# Réunion publique d'information

## Jeudi 9 novembre 2023

Projet Vaillant  
**Projet Vaillant**

# Présentation du projet donnant lieu à la mise en compatibilité du PLU

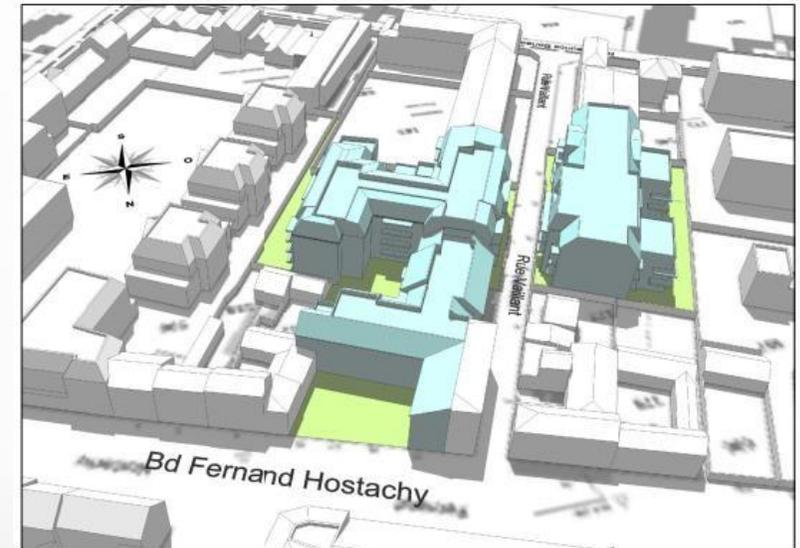
7. Expliquer les choix retenus au regard des solutions de substitution raisonnables examinées et de la comparaison de leurs incidences potentielles sur l'environnement et la santé humaine

Réseau de capteurs pour connaître l'existant – nov 2023

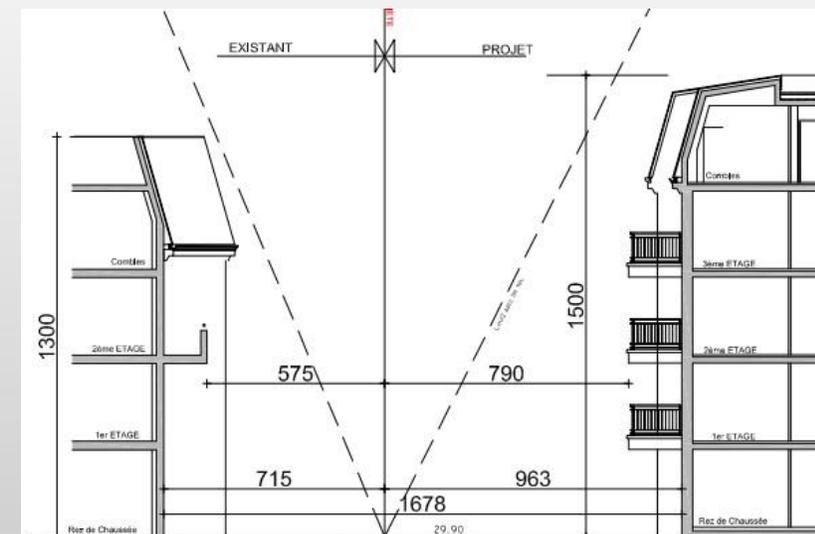
8. Présenter une analyse précise de l'état du patrimoine bâti et végétal rue Vaillant dans l'emprise du projet et réévaluer le niveau d'impact paysager du projet sur celui-ci

Produire des visuels avant/après dont des coupes transversales, des perspectives et des façades, permettant d'apprécier le paysage urbain permis par les nouvelles règles du PLU projeté

Présenter des solutions alternatives de densification de la rue Vaillant, moins en rupture avec le tissu existant

Les solutions alternatives ont été étudiées et ne permettent pas de répondre aux objectifs d'intérêt général
